UNLESS OTHERWISE SPECIFIED		ArvinMeritor Commercial Vehicle Systems 1 Rossel Drive Morristown, Tennessee 37813	MATERIAL	DATE	CUSTOMER
3 PLACE DECIMALS	±.005		H-13	10-9-90	ARVINMERITOR
2 PLACE DECIMALS	±.010		DRAWN	FULL	DESCRIPTION
ANGULAR DIM'S.	± 1°		JKT		5TH STA STRIPPER RING
BREAK ALL SHARP CORNERS			CHECKED	KMM	PART NUMBER
					3213 V 1322
					SHOP DRAWING NUMBER
					1121

CAD CAM CENTER - MORRISTOWN

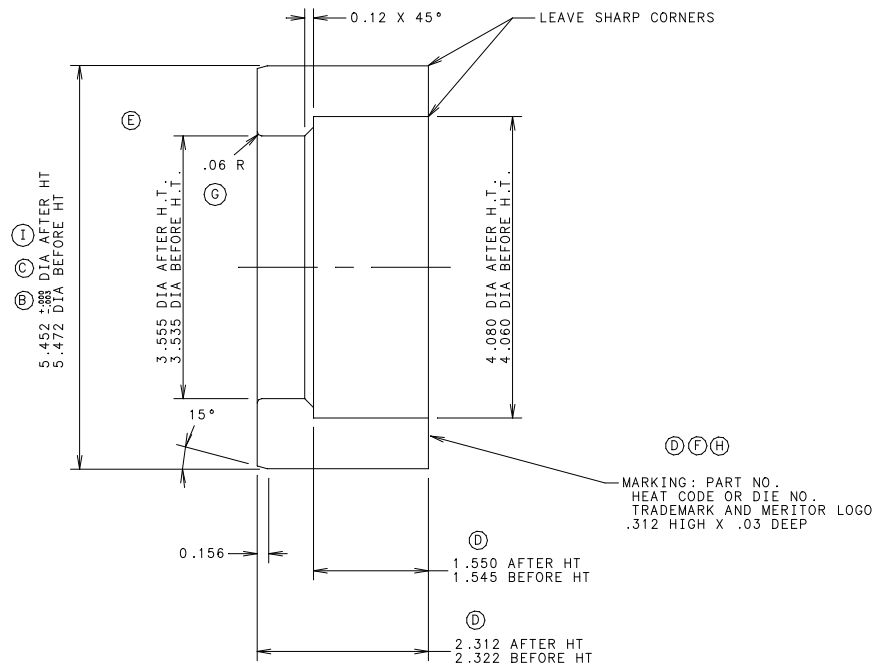
SYM	REVISION	DATE	BY
A	REDRAWN TO CAD	10-9-90	JT
B	ADD TOLERANCE	2-18-91	KM
C	TOL. WAS +.003/- .000	10-4-91	KM
D	1.550 WAS 1.600, 1.545 WAS 1.595, 2.312 WAS 2.362, 2.322 WAS 2.372 ADD "K" TO PART NO	4-2-96	KM
E	ADD .03 X 45° CHAMFER	8-17-00	KM
F	REMOVE "K" FROM PART NUMBER	4-24-01	DMG
G	.06 R WAS .03 X 45°	11-3-03	KM
H	ADDED .312 HIGH X .03 DEEP TO STAMPING	12-1-09	RJS
I	5.452 was 5.462, 5.472 was 5.482	6-26-12	RJS
